リリースノート

CentreCOM 3716TR

CentreCOM 3716TRをご購入いただき、誠にありがとうございます。この文書は、「CentreCOM 3716TR ユーザーズマニュアル」の内容を補足するものです。

Switch Configuration Screen

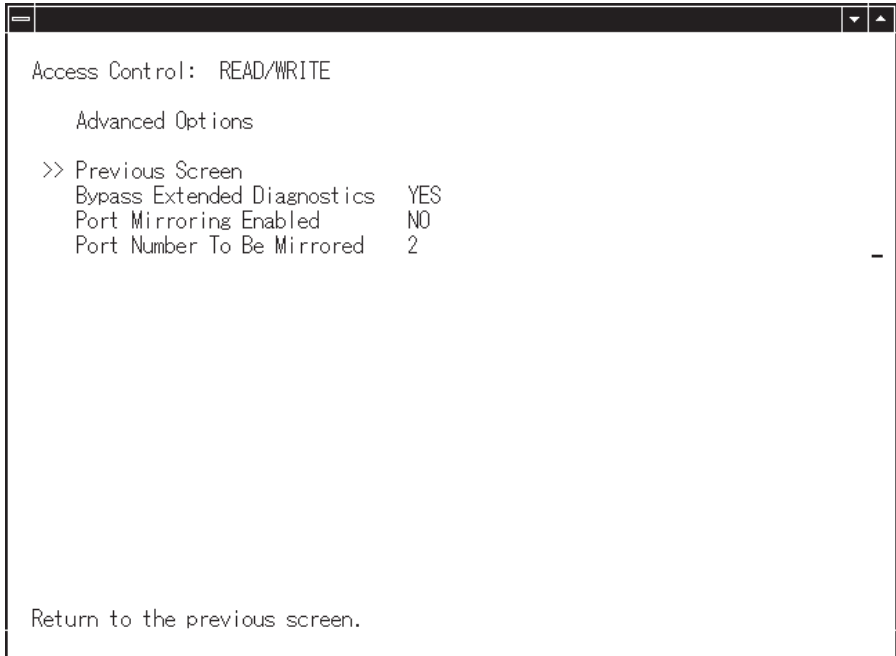
(1) [Switch Status]機能の削除

同 p1-4、pp5-10～11にC3716TRの内部ソフトウェア設定画面の[Switch Configuration]メニューの説明がありますが、この中で、表示項目の[Switch Status]は表示されません。
